监理工程师通知单

工程名称：天津市滨海新区杨家泊镇通威渔光一体现代（海水）渔业园（光伏部分）项目
编号：TJYJP-CZZH-TZD-005

主题：关于光伏区支架组件安装施工质量相关事宜

支架螺栓未穿孔紧固

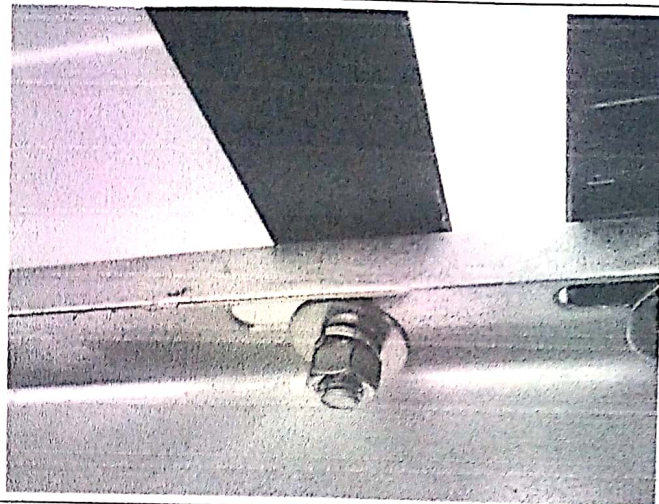
- 1、光伏区部分支架斜梁檩托与檩条未对准安装到位，影响后续组件安装施工。
- 2、光伏区部分支架斜梁受力不均导致发生扭曲变形，严重影响了施工质量。
- 3、光伏区部分支架螺栓安装缺少垫片未紧固到位。
- 4、光伏区部分组件螺栓安装松动未紧固，缺少垫片。
- 5、光伏区部分组件安装工艺不符合规范要求，错缝严重影响质量、观感。
- 6、其它未尽事宜请自查自纠。

以上质量问题你方项目部必须对各个班组进行技术交底，保证以后施工过程中不得出现类似质量问题，并组织人员对存在问题进行整改到位，报项目监理机构验收。

组件螺丝未紧固到位

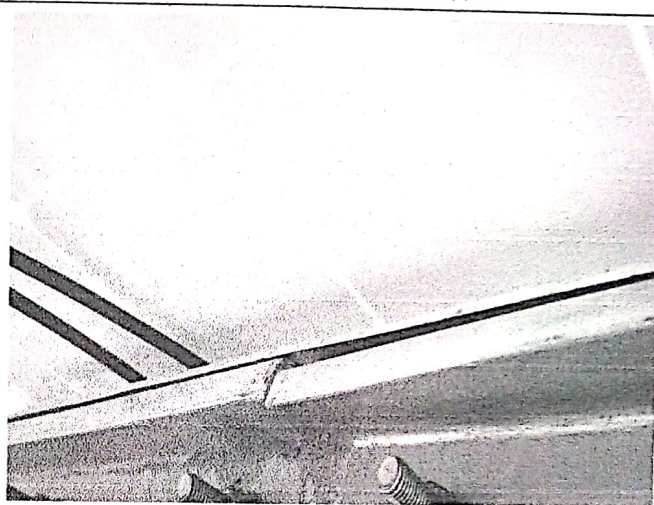
组件螺栓安装缺少弹垫

支架螺栓安装缺少垫片

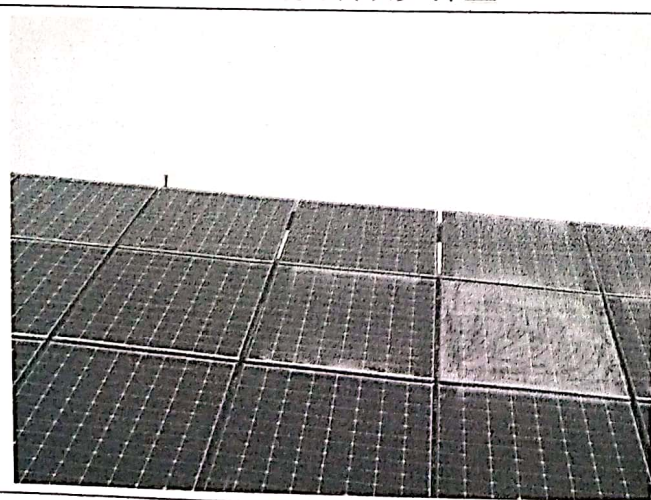
组件安装错缝严重

施工不当影响组件质量
